Concours de projets à Compesières
pour l'aménagement du site et
la réalisation d'une école et d'autres
bâtiments communaux et paroissiaux

Rapport du jury

Genève 22 mai 1997

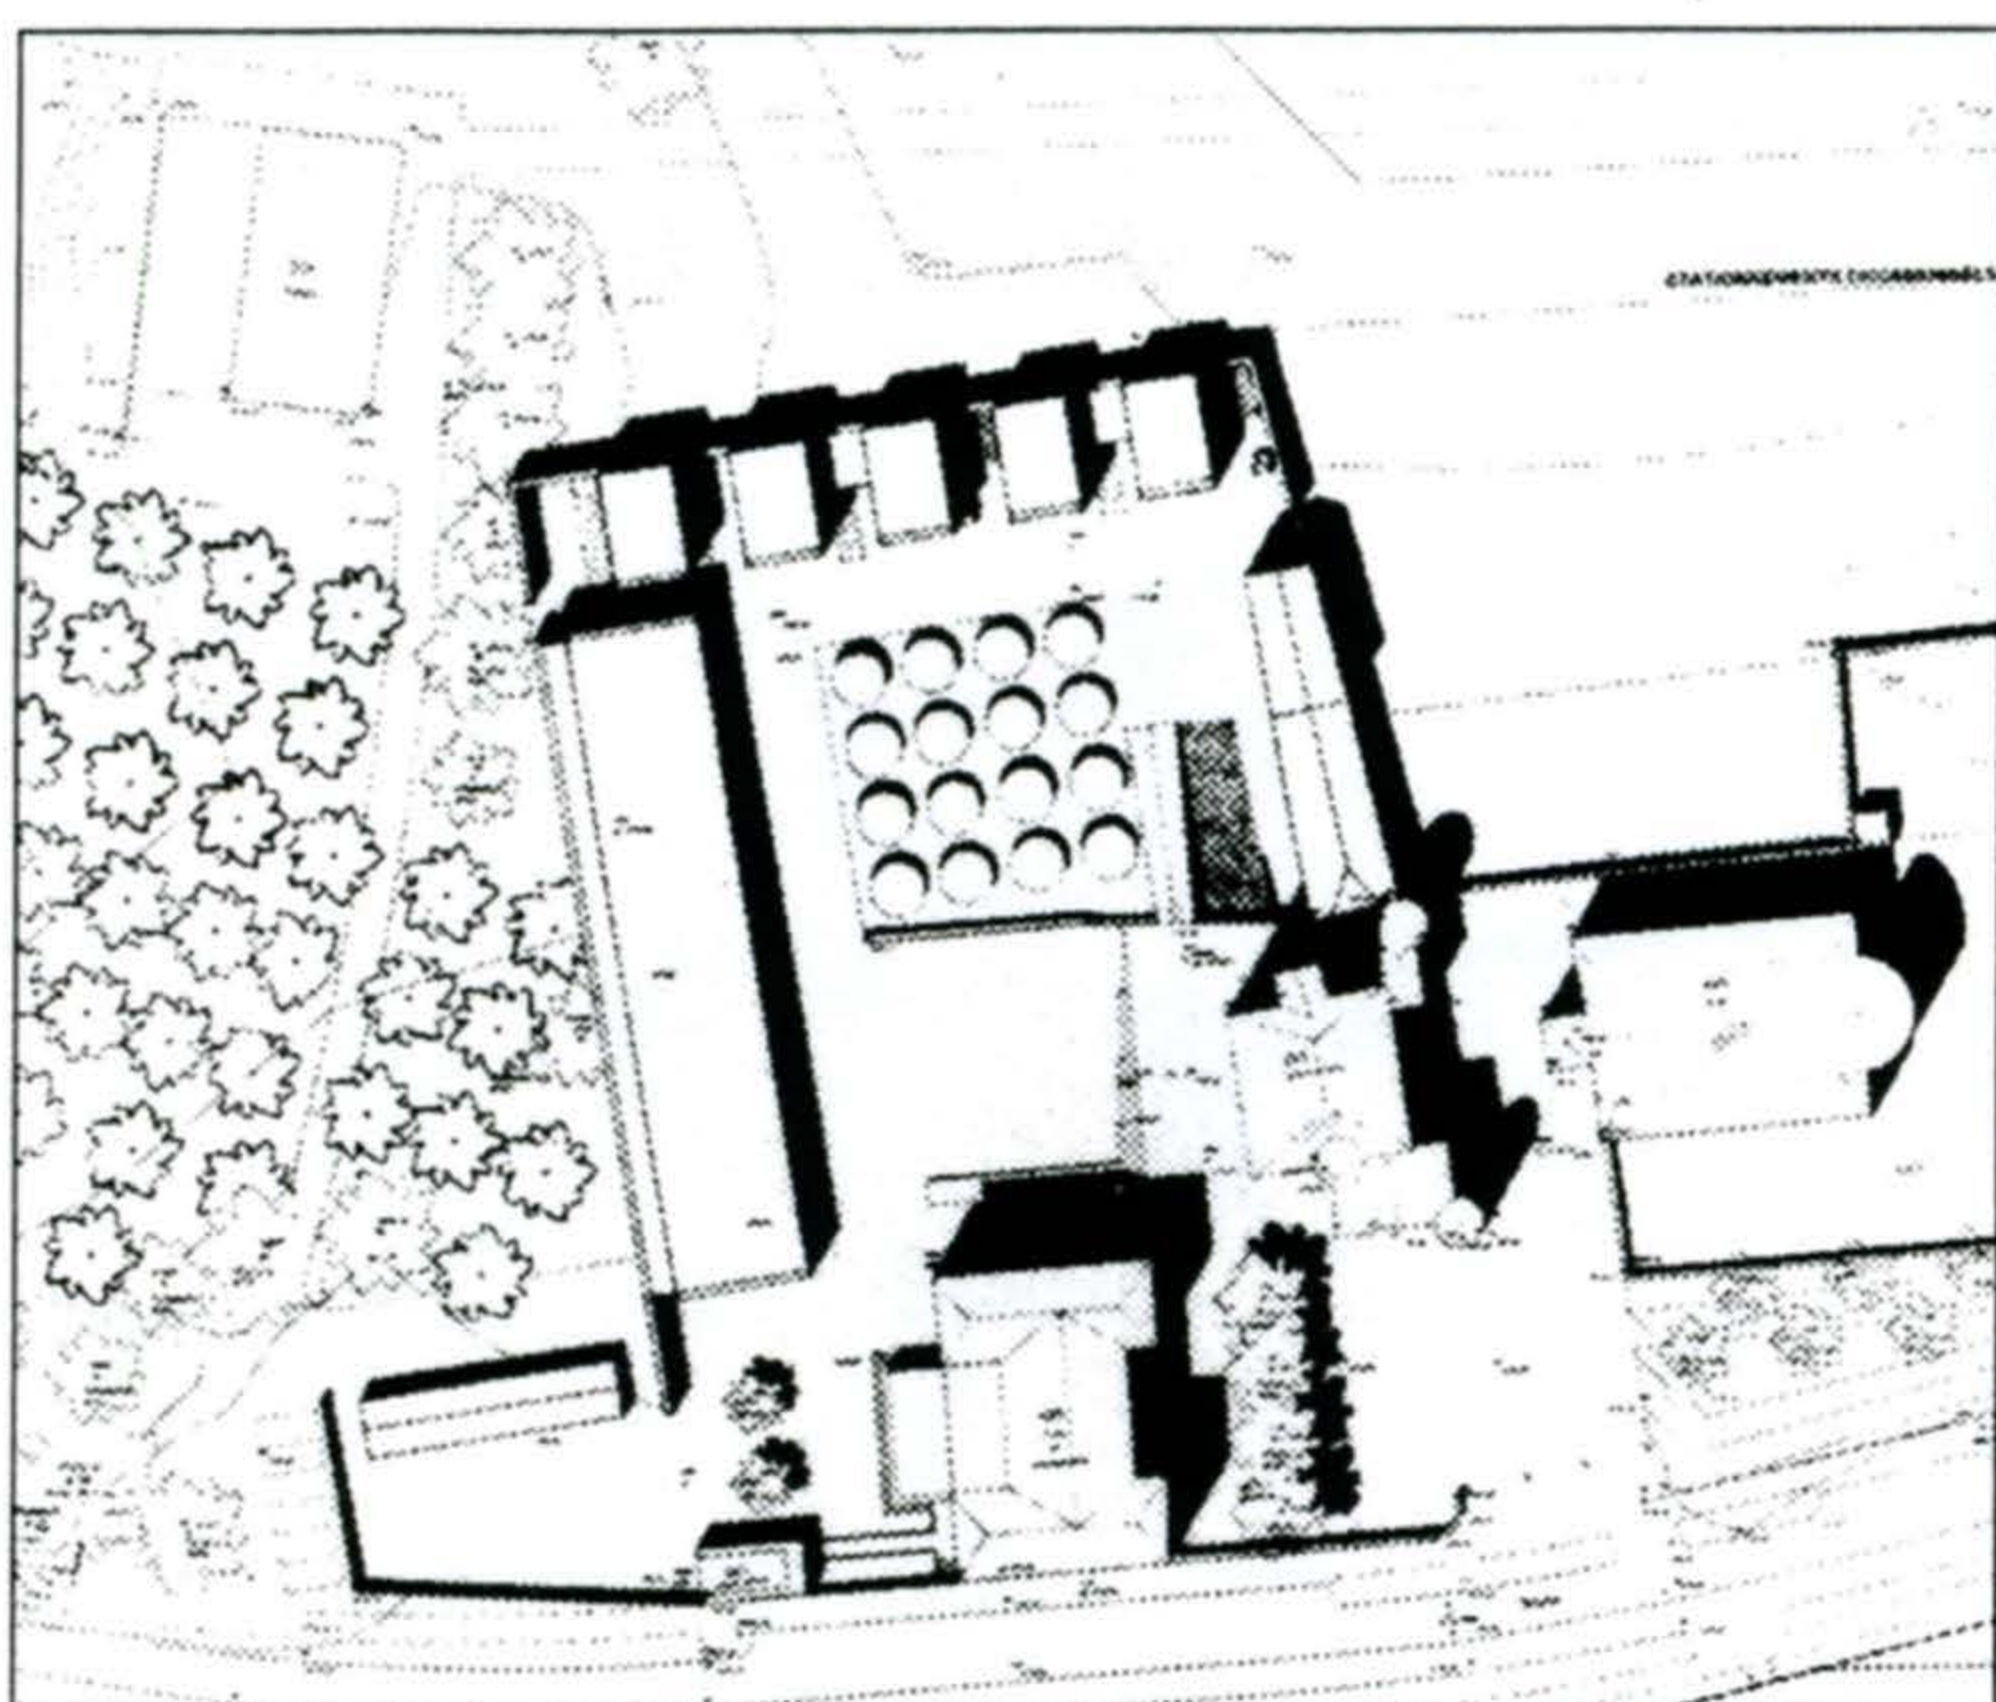
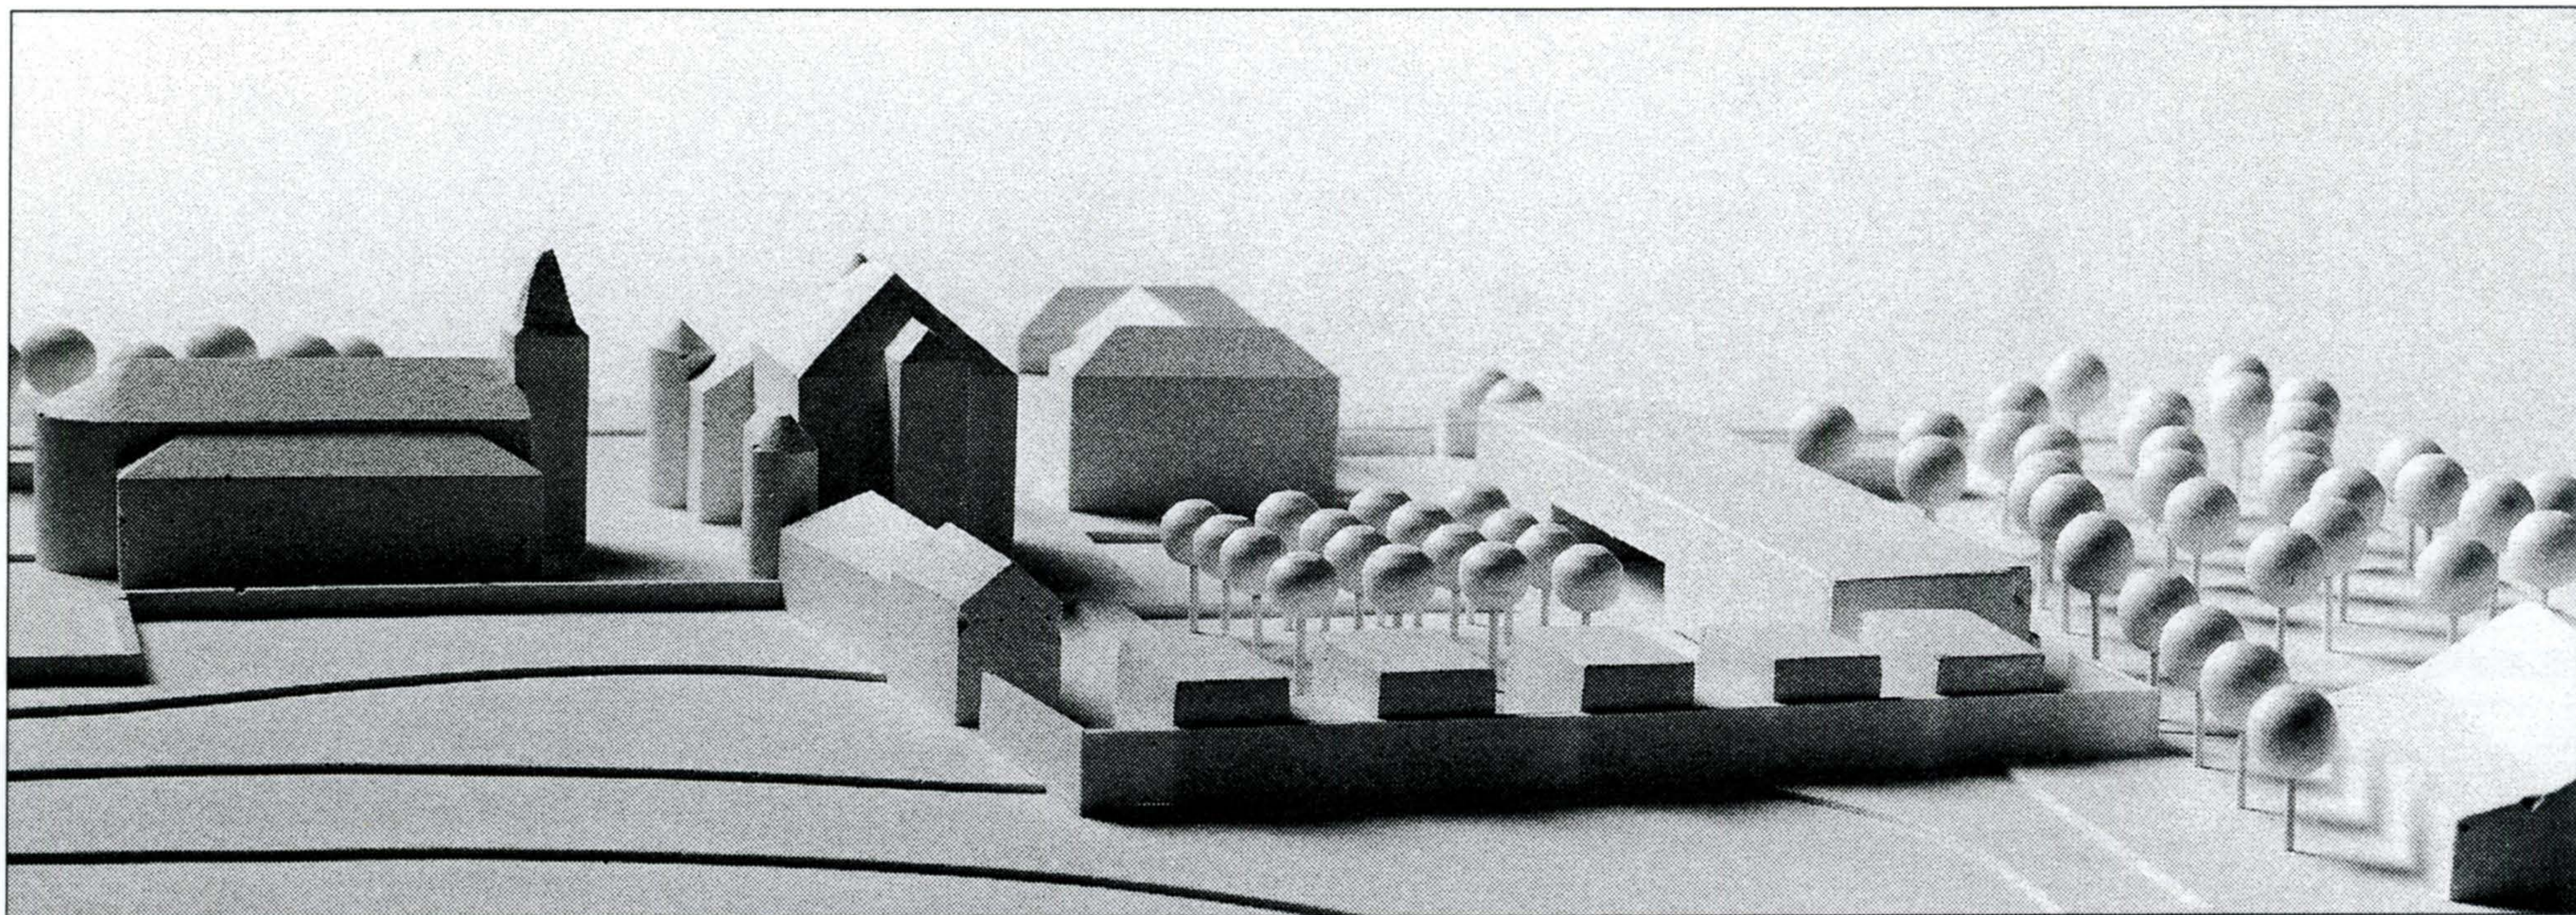
L'implantation du projet en équerre sous forme de "cloître" génère un espace central et d'un seul tenant qui complète le plan du bâti existant. Nous pouvons parler de reconnaissance de la continuité historique dans la mesure où le parti pris proposé vient clore un espace défini par les nouveaux besoins. Cette proposition s'apparente à la famille des projets qui traitent de manière intéressante l'espace de la cour du château.

La silhouette de l'ensemble est homogène. Le projet permet une vue de la Commanderie depuis l'Ouest, tout en manifestant la volonté de l'auteur de garder une transparence sous le passage couvert qui relie les deux préaux. Le logement du concierge, situé dans l'axe de la Commanderie, y fait cependant obstacle.

Le volume négatif est simplifié en un seul espace différencié dans son traitement avec peu d'ouvertures sur la campagne.

Le jardin du curé est supprimé et l'autre subsiste, bien qu'il n'ait pas été mis en valeur.

Le problème des circulations et des parkings est peu abordé. A propos des espaces extérieurs, la rampe d'accès aux salles communales est une interruption du passage habituel des piétons vers le hangar des fêtes. L'espace de dépose des enfants est trop exigu.

La démolition de la laiterie a pour conséquence de regrouper les services (sanitaires publics) dans le nouveau bâtiment, ce qui implique certains inconvénients de circulation. Par ailleurs, la rotonde vitrée (sanitaires et jeux) est un dispositif architectural attractif pour le traitement de l'articulation de l'angle. D'autre part la localisation des locaux communaux au sous-sol est peu satisfaisante par l'absence de lumière naturelle.

La cohérence du projet, son architecture claire a été remarquée: elle sacrifie parfois au formalisme, par exemple la hauteur du portique qui ne protège pas de la pluie ou le découpage de sa dalle, qui n'apporte pas beaucoup de lumière supplémentaire. La Commanderie est mise en valeur par ce projet intéressant qui propose une cour adaptée au site et dont l'échelle est contrôlée. Le traitement d'un niveau de toiture sans excroissance comme "la ligne de l'horizon", de laquelle émergent les volumétries des bâtiments existants, a lui aussi été remarqué.
